Keuringsverslag van een elektrische laagspanning- en zeer lage spanningsinstallatie

NIET CONFORM

Straatnaam Kouterstraat
Huisnummer 5A
Busnummer
Postcode 9660
Gemeente BRAKEL
Land België

Controlebezoek van een huishoudelijke installatie volgens (KB 08/09/2019) - AREI Boek 1- 6.5. en 4.2.4.3.

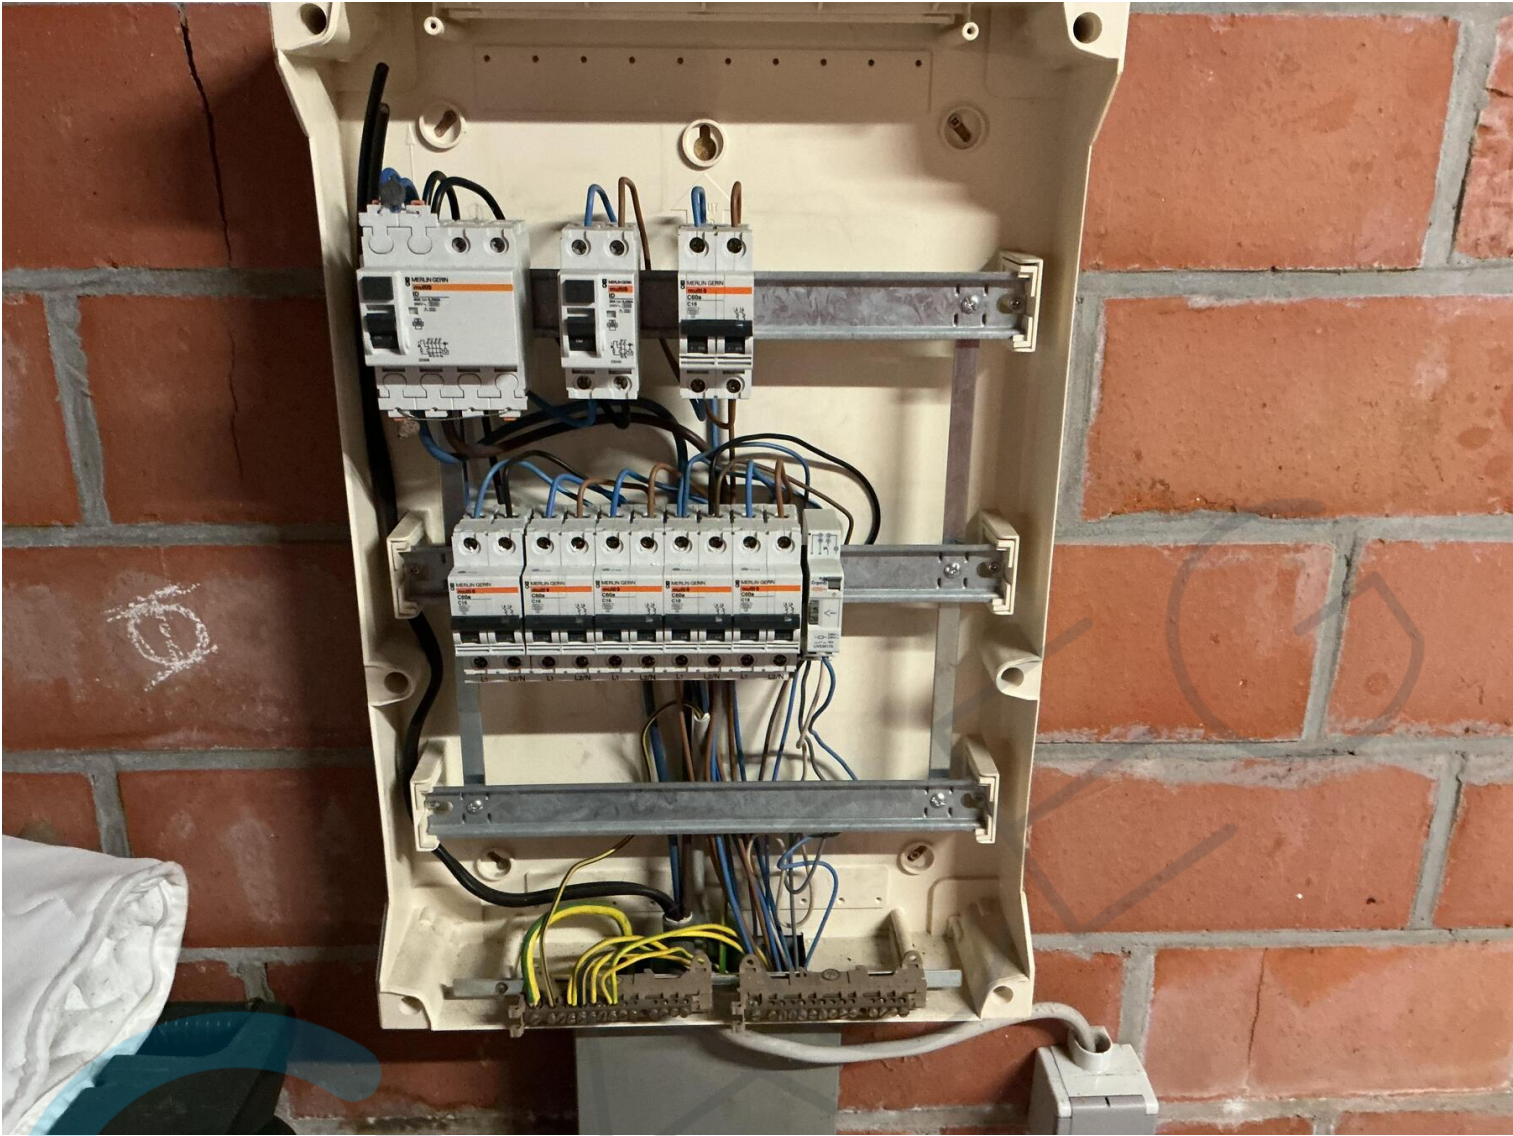
Infraction pas de boîtier de connexion

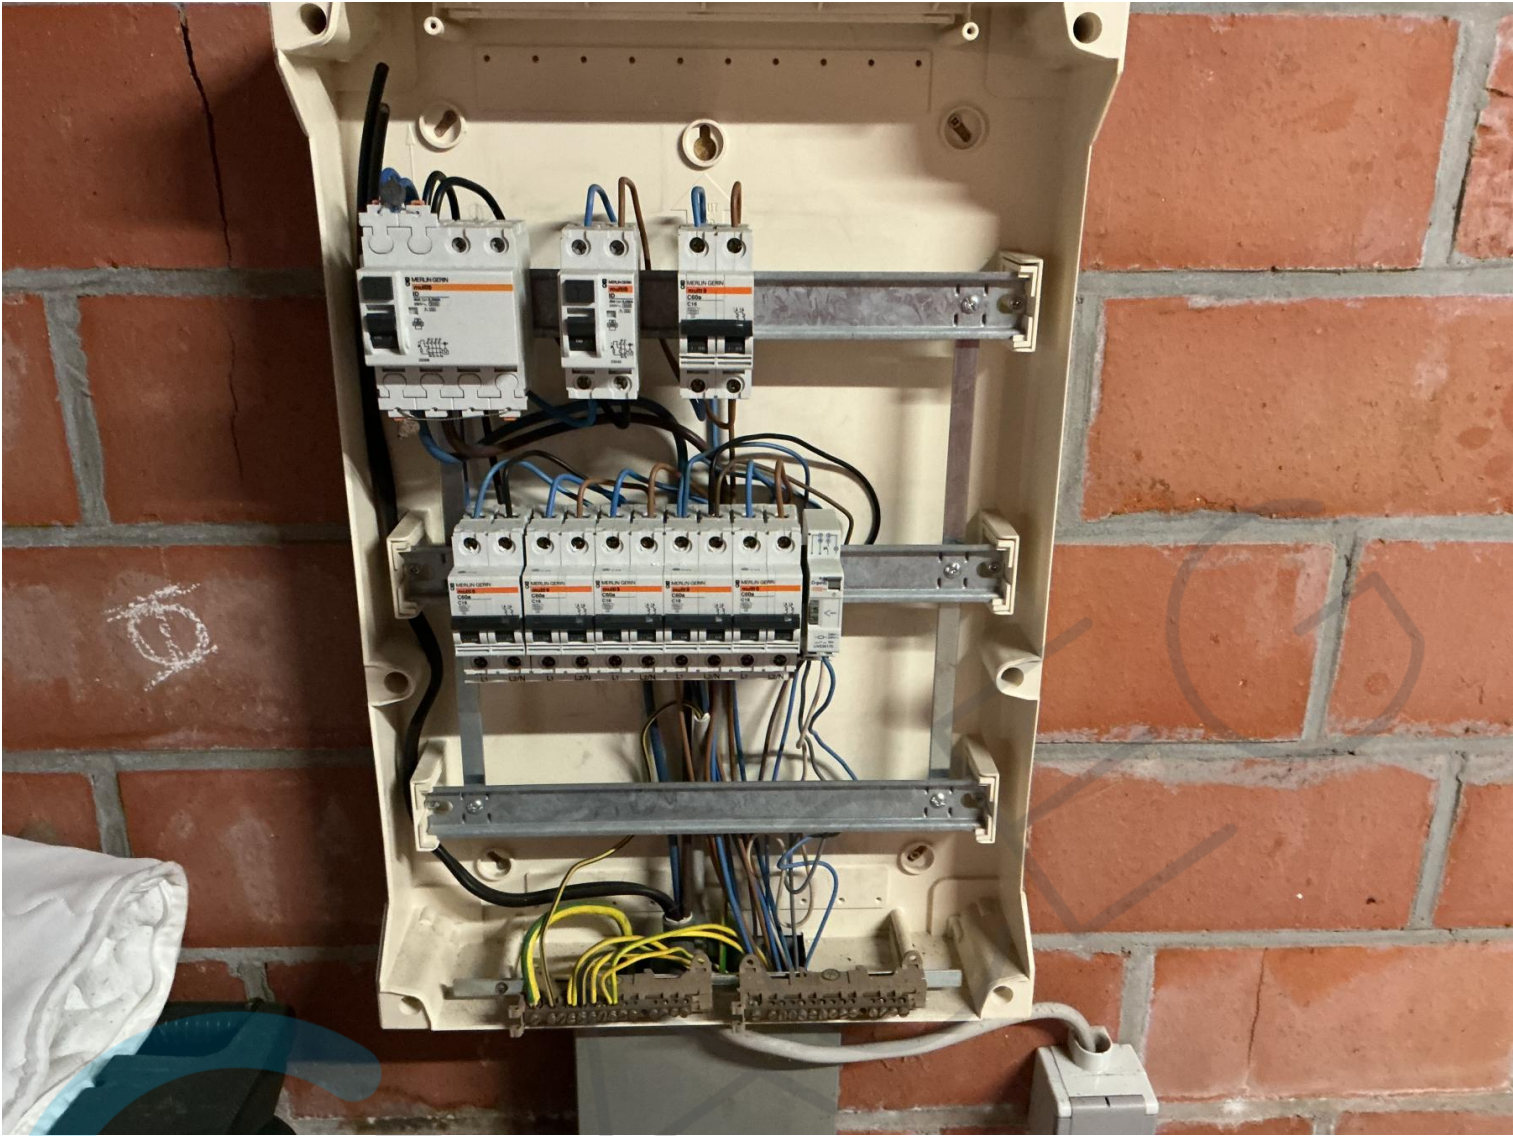
Infractien manque obturateur
